## Enquête publique Elicio-les-Ormeaux

# L'insertion paysagère

Ce dossier aborde, dans le cadre de l'enquête publique pour le parc éolien Elicio sur Sceaux-du-Gâtinais, la question de l'insertion paysagère de ces éoliennes de 180 mètres de haut en bout de pale autour des hameaux de l'ouest du village, souvent à moins d'1 km des habitations, avec la présence à proximité (500m à 1500m) du parc Énergie du Gâtinais d'Akuo Énergie (12 éoliennes de 125m).

Variante 1 : superposition implantation / servitudes

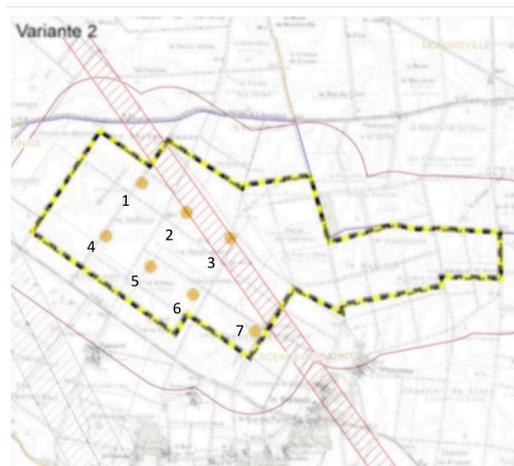
L'éolienne 3 est dans le faisceau radar de l'armée de terre.  
L'éolienne 2 en est trop proche.

- Les variantes 1 et 2 ne sont pas valides car elles ne peuvent être réalisées !
- La variante 3 est donc la seule variante possible !
- Il ne s'agit donc pas d'un choix en fonction de l'impact relatif de l'une ou de l'autre sur l'environnement mais bien d'un choix technique par défaut !

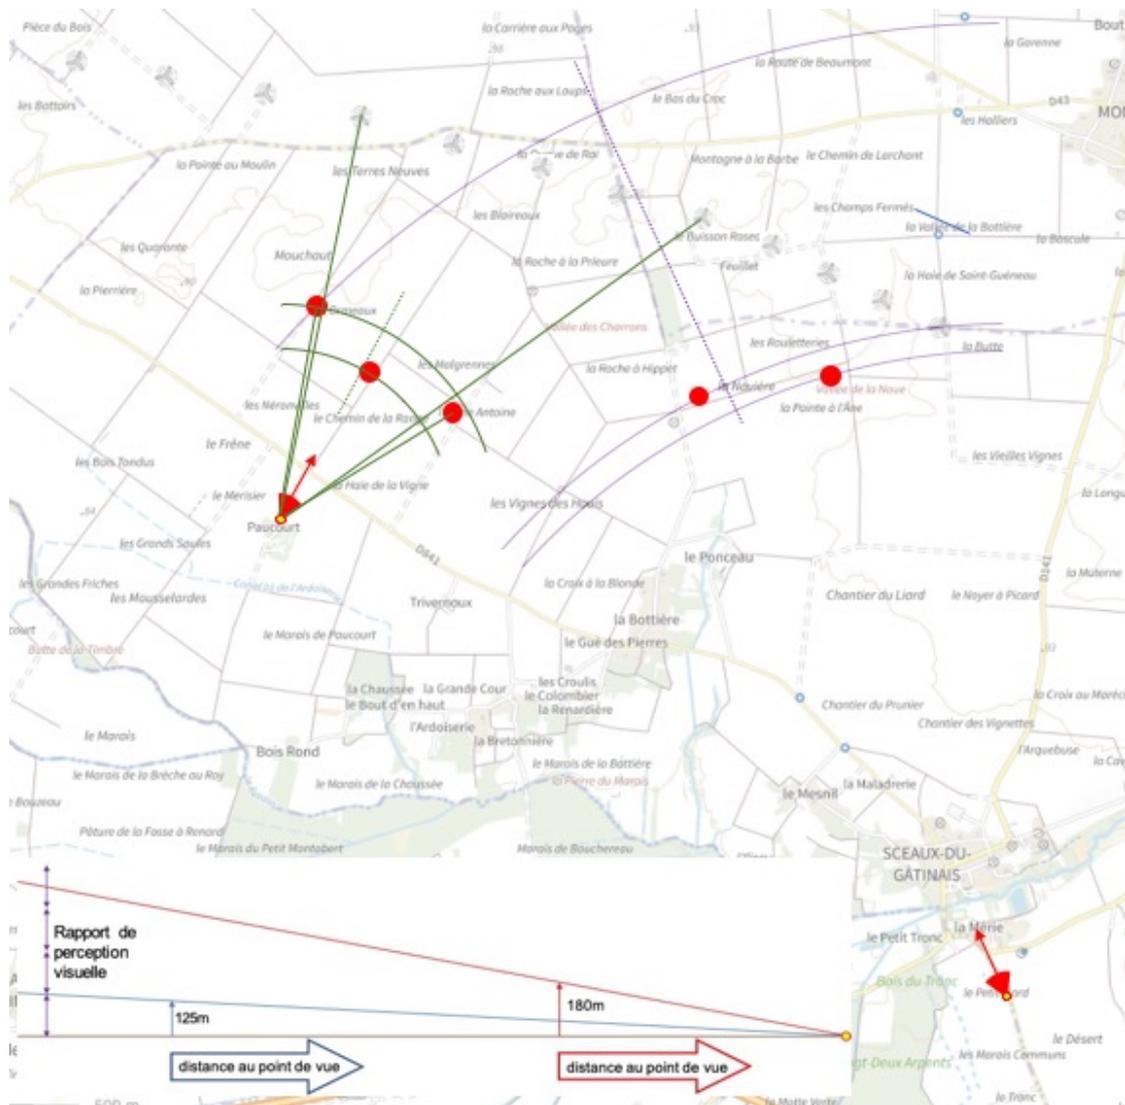
Sur le plan technique, voici comment nous avons procédé comme la carte ci-dessous l'expose (pour une meilleure lisibilité, les tracés ne sont pas tous reportés) :

- Pour l'accès Est (en bas à droite + tracé violet) :
  - les distances ont été repérées par rapport aux éoliennes d'Énergie du Gâtinais ;
  - les écarts par rapport à l'axe central (en pointillé) ont été mesurés ;

- une règle de proportionnalité (rapport de hauteur 180/125) a été appliquée par rapport aux éoliennes de 125m situées à même distance que celles de 180m (voir les arcs de cercle).

- Pour la vue depuis Paucourt (à gauche + tracé vert) :
  - la distance des éoliennes d'Elicio par rapport au point de vue a été mesurée ainsi que celle de l'éolienne d'Énergie du Gâtinais juste derrière ;

- La différence d'angle entre les deux éoliennes a été identifiée (voir schéma inclus sur la carte) ainsi que l'écart à l'axe central (pointillé) ;
  - une règle de proportionnalité (rapport de hauteur 180/125) a été appliquée par rapport aux éoliennes de 125m situées dans l'axe de vision de celles de 180m.

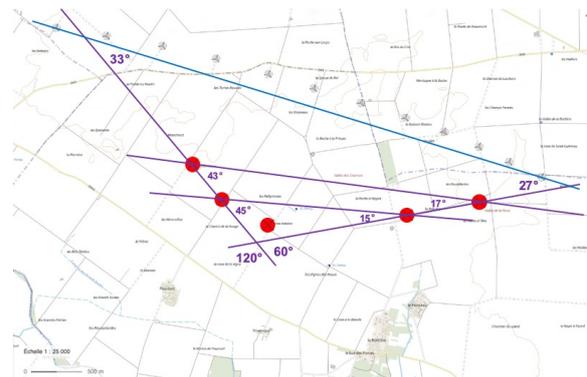
- Elicio est désaxé par rapport à EG de 27° (côté Est) à 33° (côté Ouest) ;
- Les alignements de E1/E2 font un angle de 60° par rapport à E4/E5 ;
- On ne perçoit pas de cohérence géométrique entre E1-E2-E3 et E4-E5.

En réalité, l'éloignement et la géométrie entre E1-E2-E3 et E4-E5 sont essentiellement dus à la présence d'un pivot d'arrosage agricole au milieu du parc.

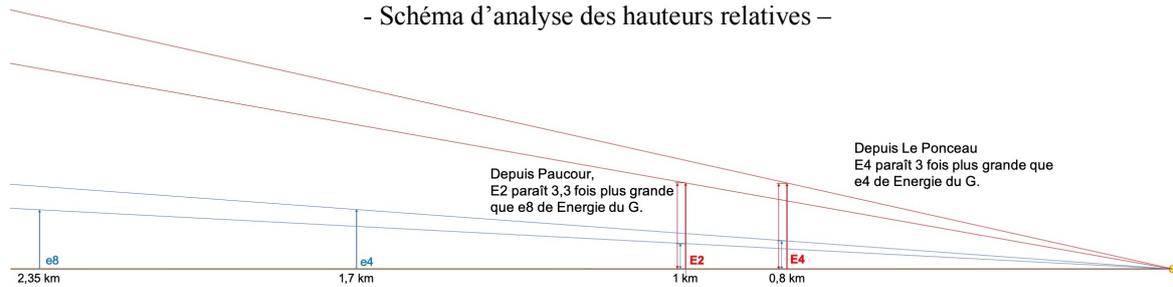
Quant à la disposition, elle résulte de la présence d'un radar militaire, de celle d'autres pivots et moyens d'irrigation, et des opportunités foncières (tous les propriétaires ne sont pas favorables).
